嘉般惠文

樓 C 戶

客戶工程變更單

C戶 建築平面圖(套上層樑)

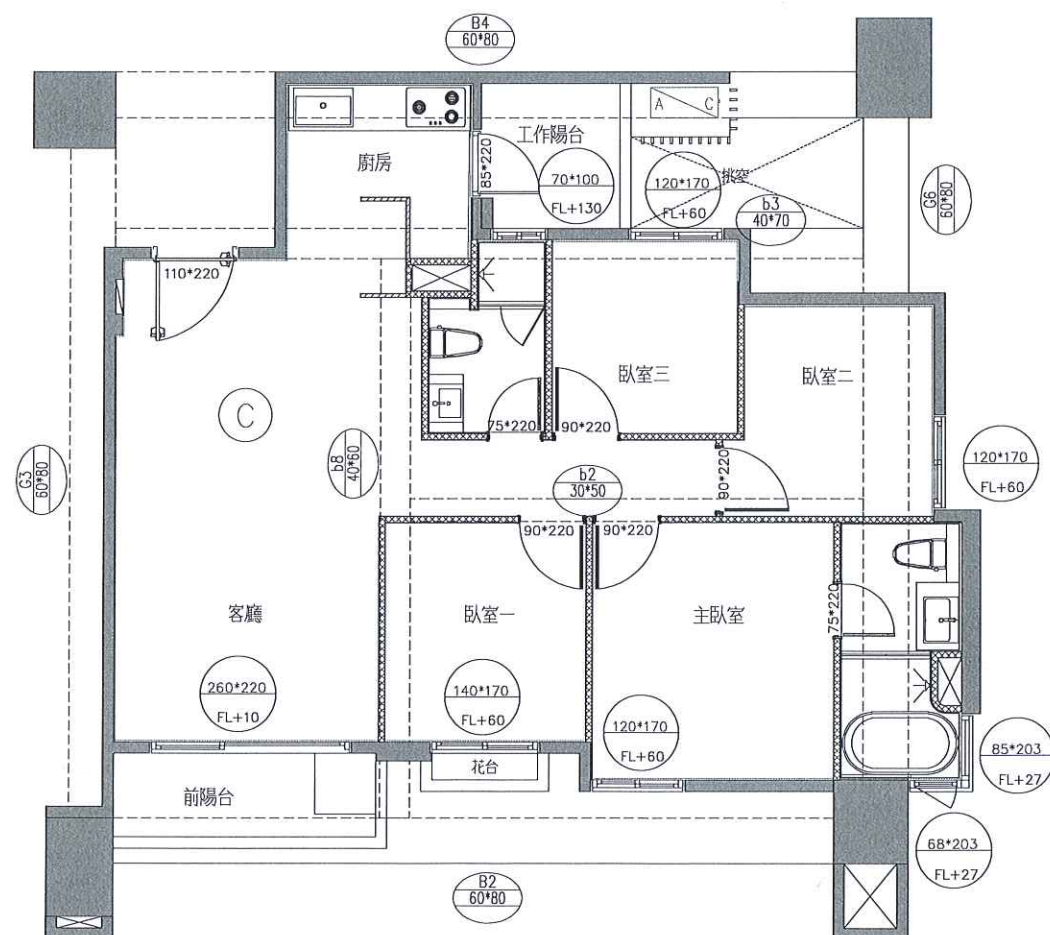
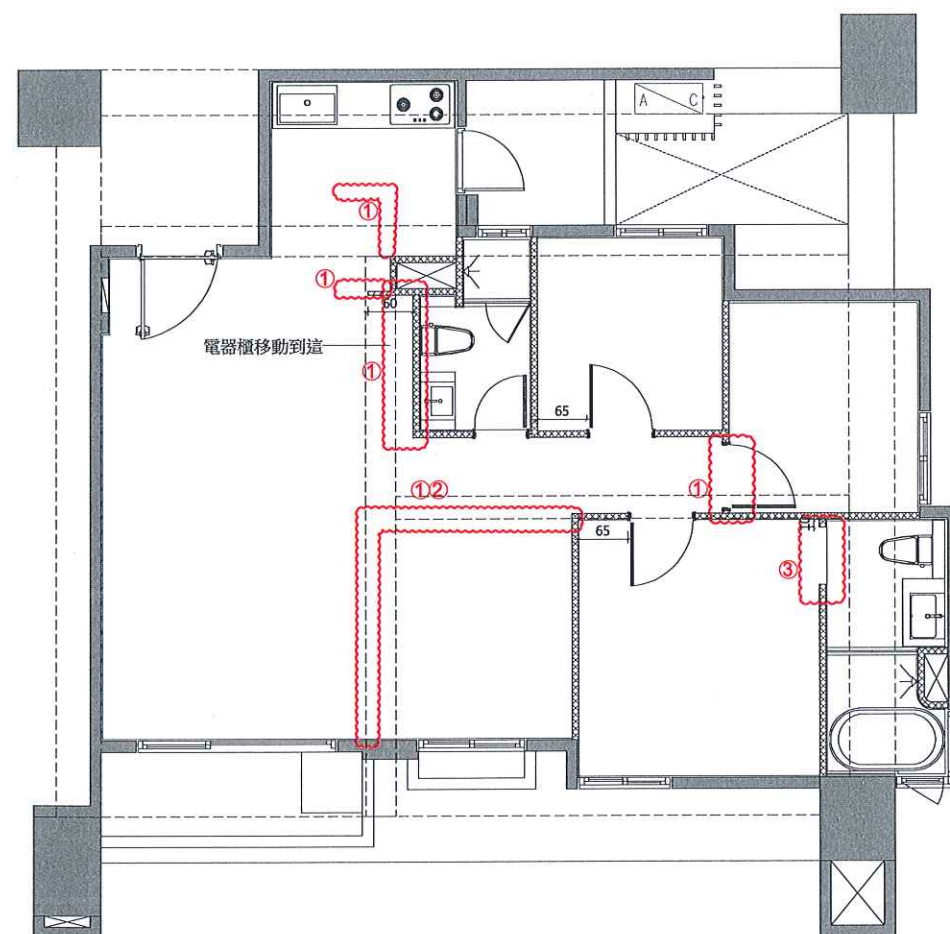
- 1.輕隔間、油漆範圍變更
- 2.臥室門框扇追減x1
- 3.浴室門框扇(門檻保留)追減x1
- 4.全室升級防霾紗窗
- 5.SVAGO洗碗機變更BOSCH
洗碗機
- 6.廚房水槽選色(灰)+下崁
- 7.客浴掛鏡變更主浴觸控掛鏡
- 8.客浴抽風機變更主浴暖風機
(特贈)
- 9.客浴220V專迴追加(特贈)
- 10.客浴馬桶變更主浴馬桶(特
贈)

C戶 地坪材質範圍示意平面圖

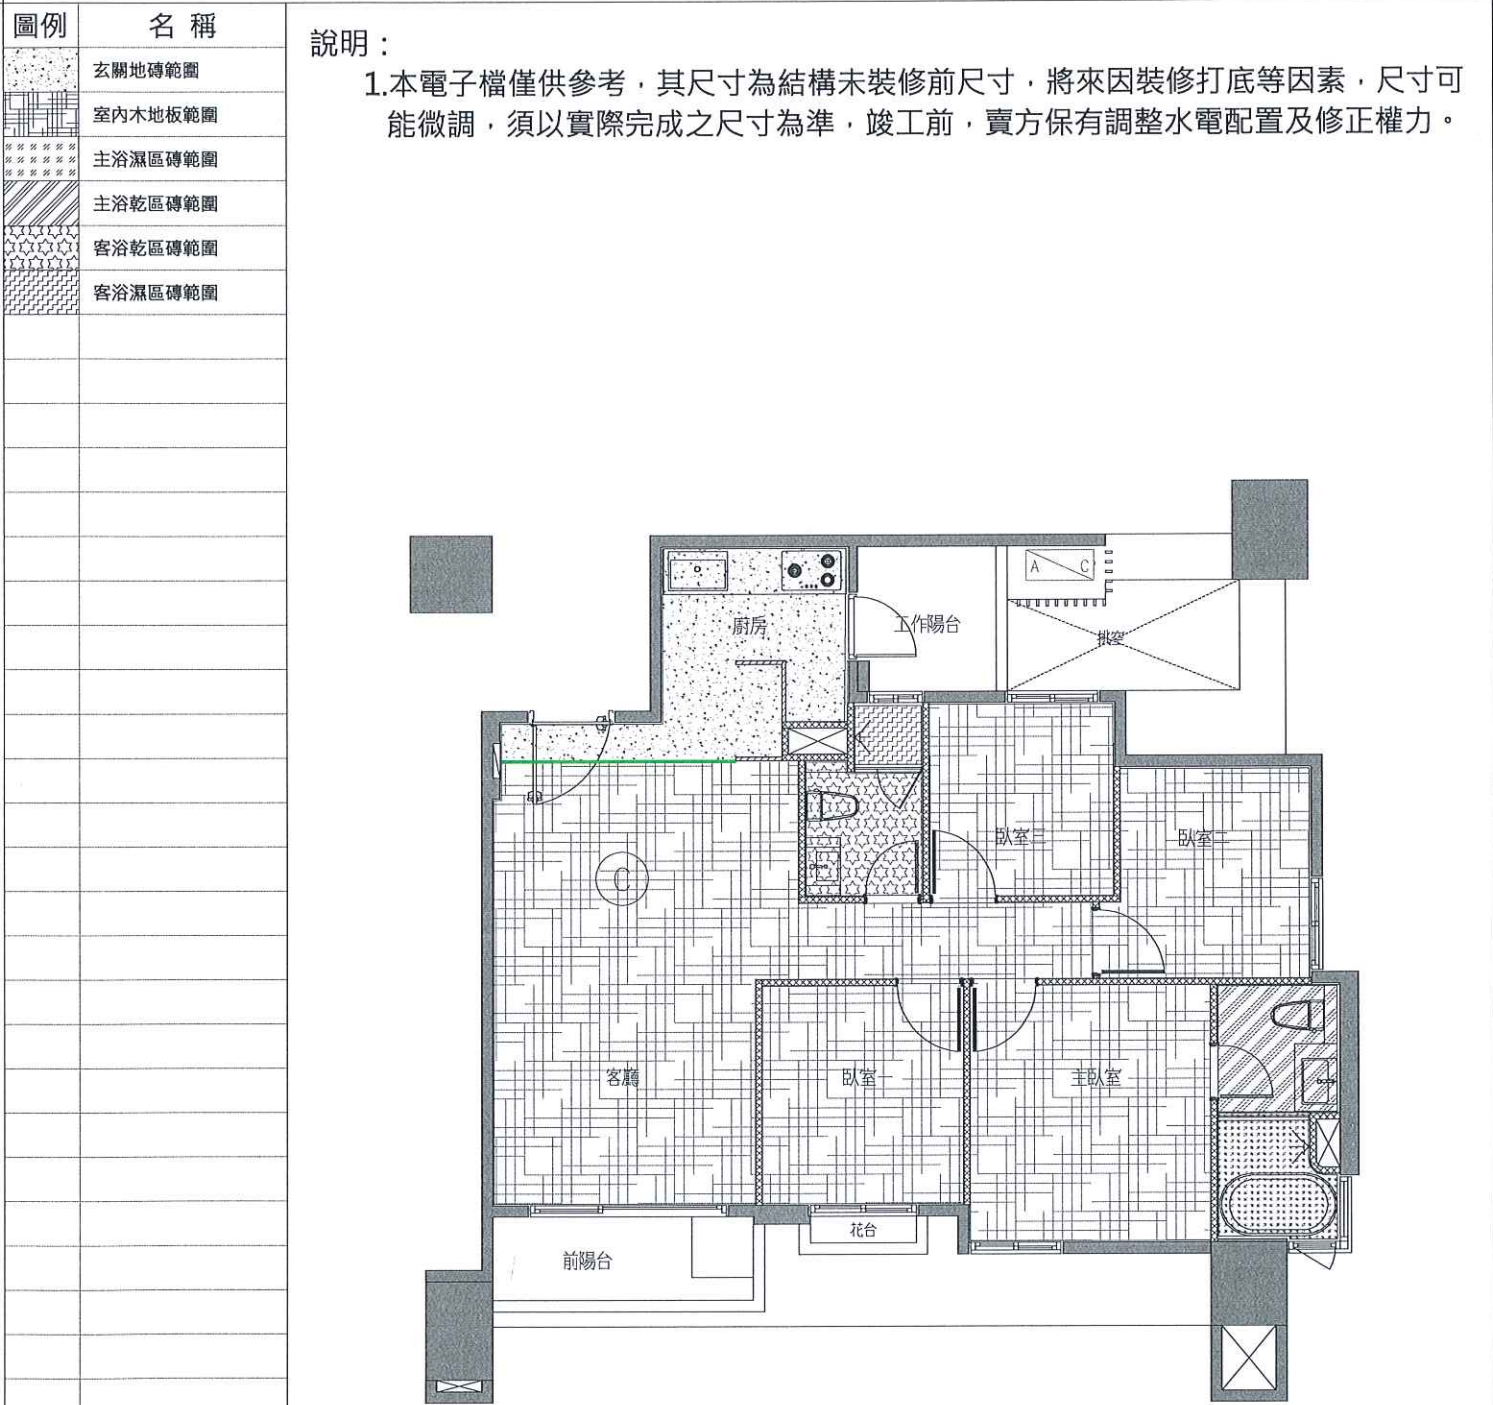
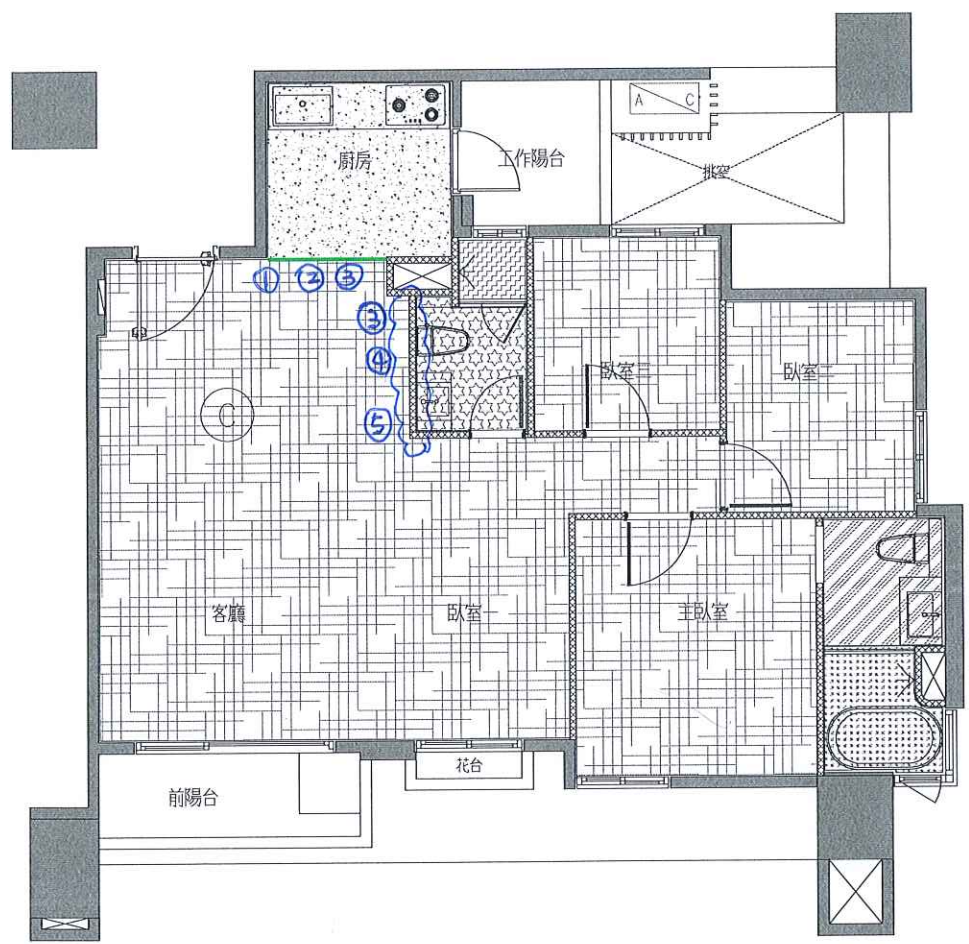
- 變更事項記錄：
- 1.玄關、廚房地坪範圍變更
 - 2.木地板範圍變更
 - 3.降躁範圍變更
 - 4.客浴範圍變更樓上層降躁追加
 - 5.客浴乾區地坪範圍變更

C戶 天花板範圍示意平面圖(套上層樑)

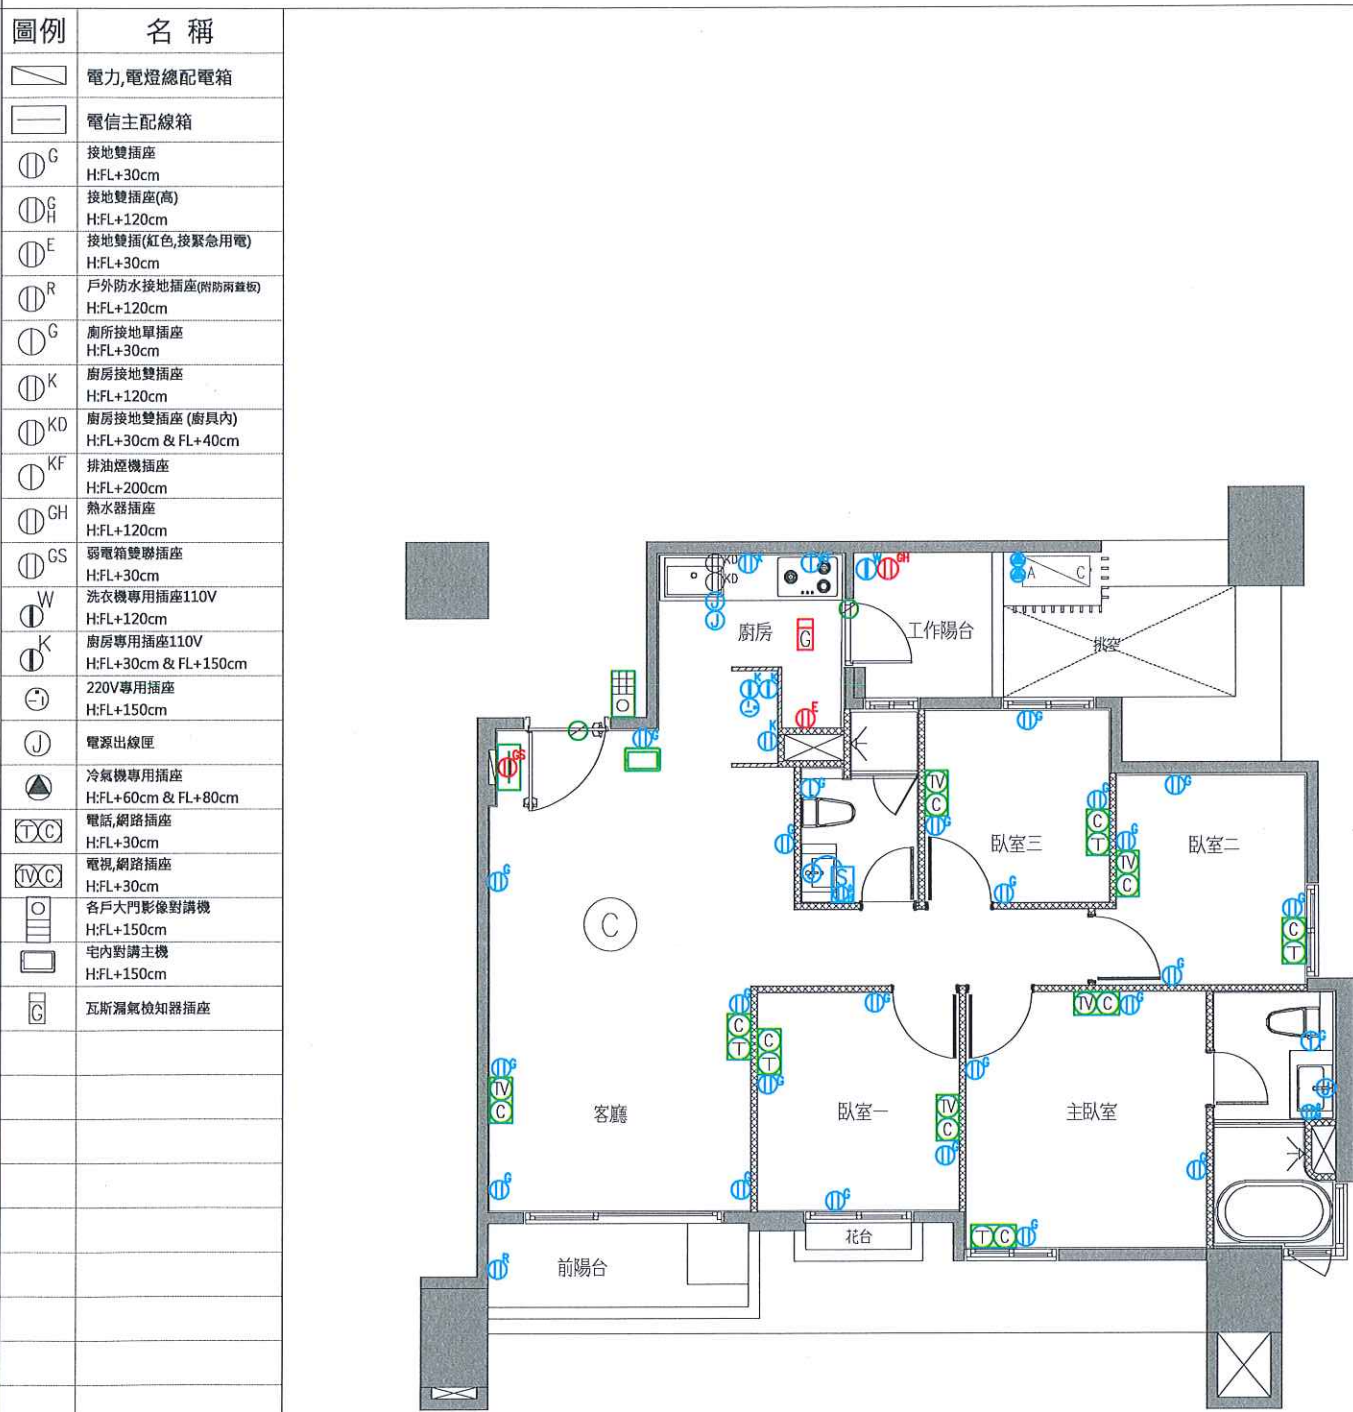
1.廚房天花、立板、油漆範圍變更

2.客浴天花、油漆範圍變更

C戶 插座及弱電位置示意平面圖

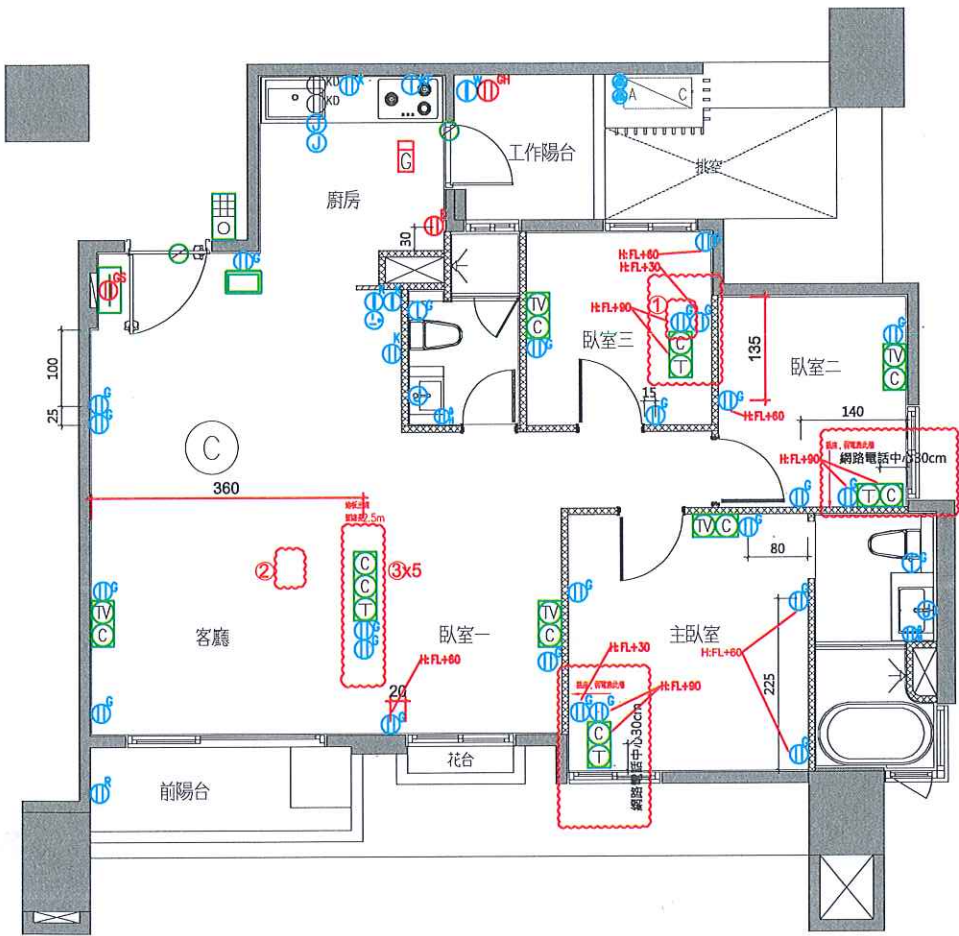
- 1.110V插座追加x1
- 2.(T)追減x1
- 3.留線長2.5m追加 x5
4.

C戶 電燈開關及迴路示意圖(套上層樑)

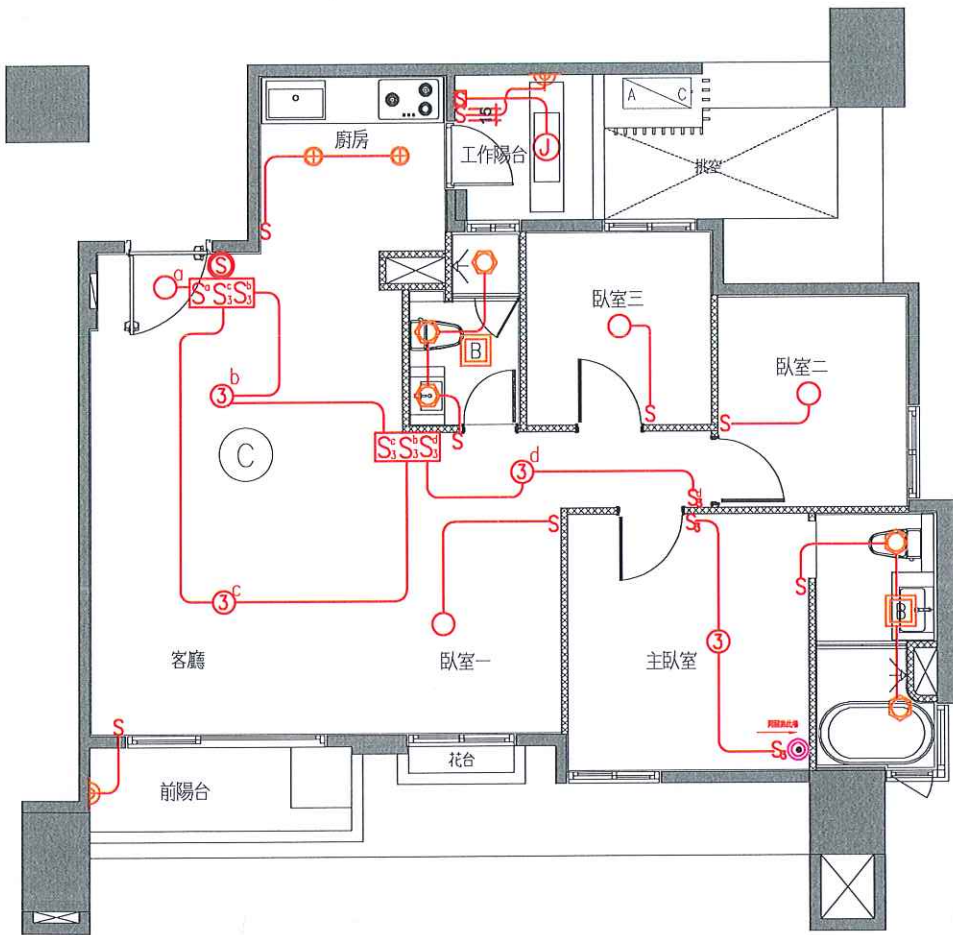
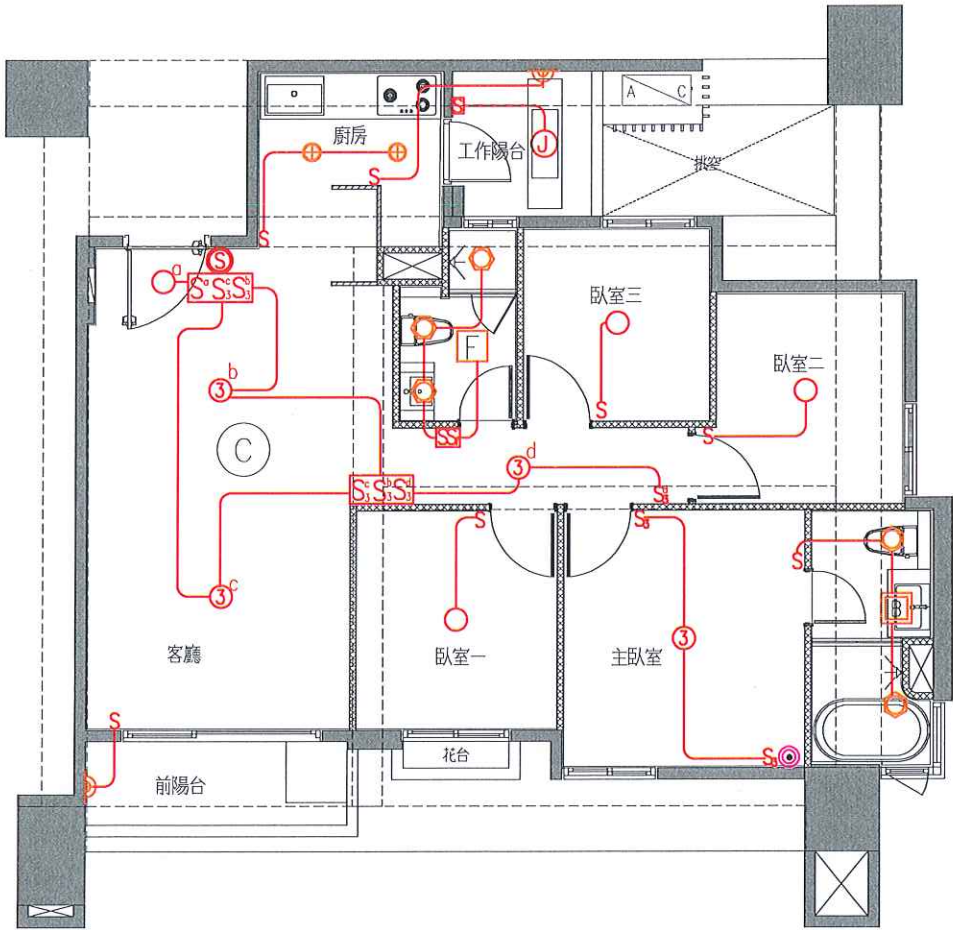
- 1.客浴抽風機變更主浴暖風機開關取消(特贈)
- 2.客浴220V專迴追加(特贈)

※開關位置調整如圖

C戶 冷氣套管及排水位置示意圖(套上層樑)

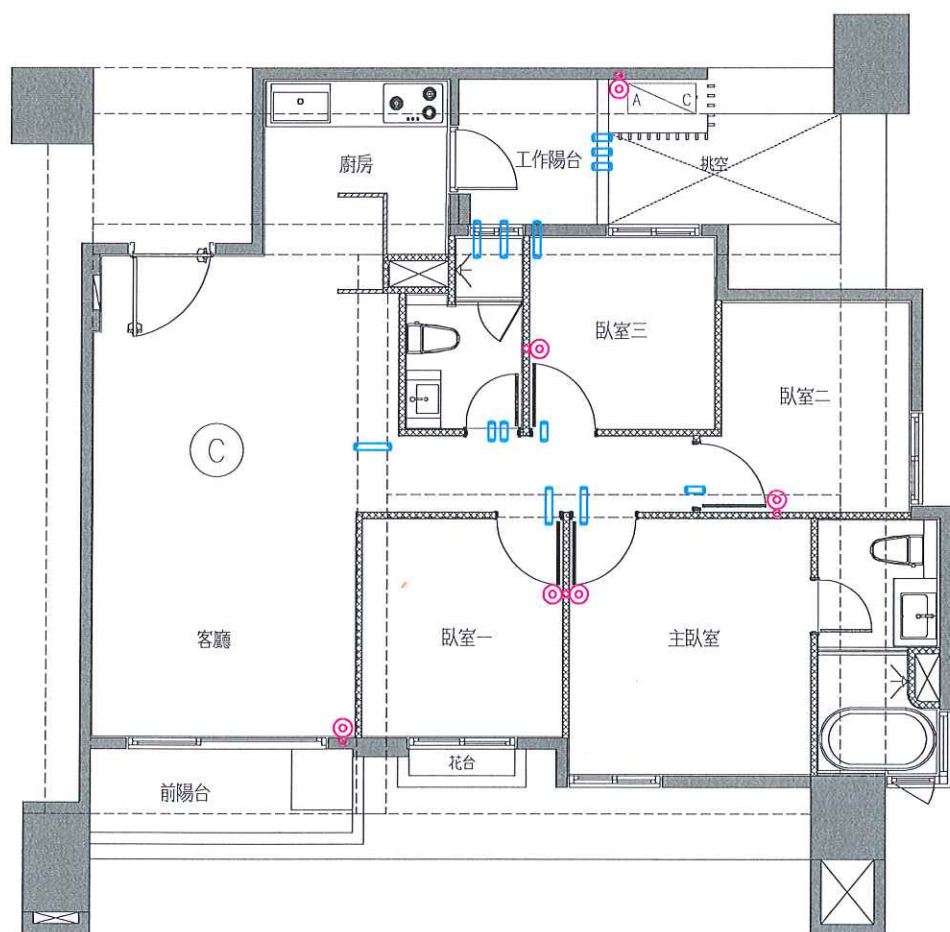
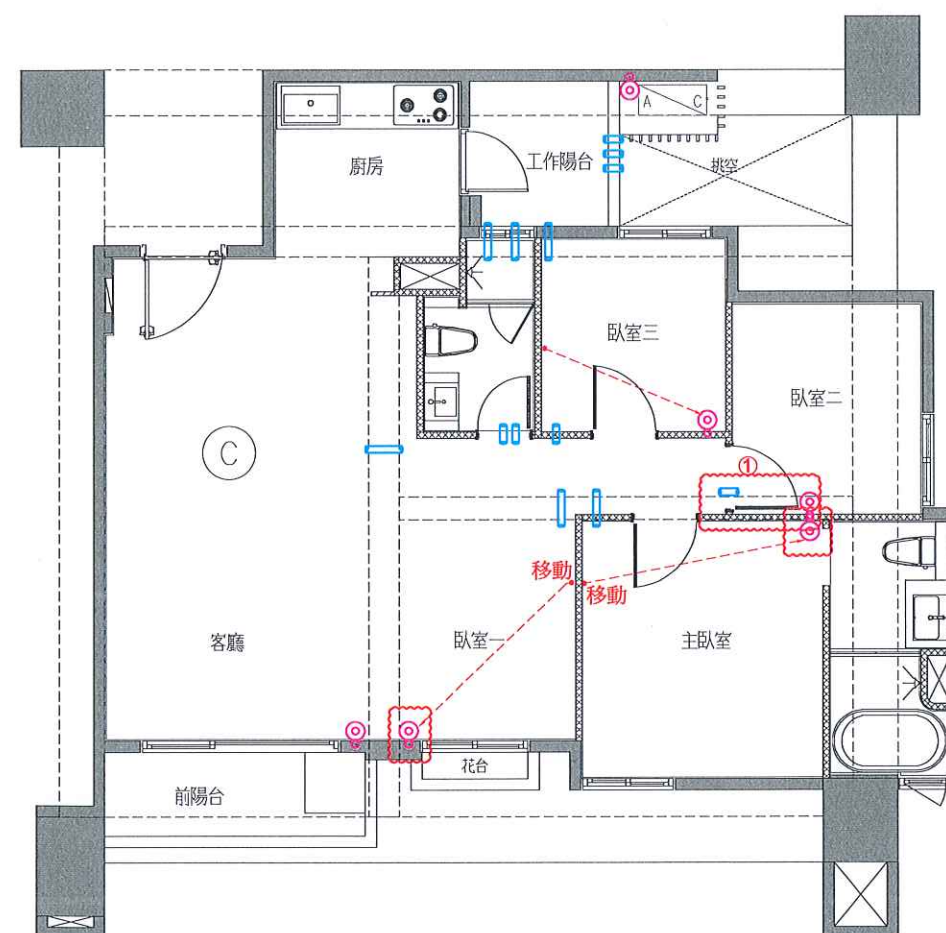
1.臥室二套管及排水口配合門

移動位置
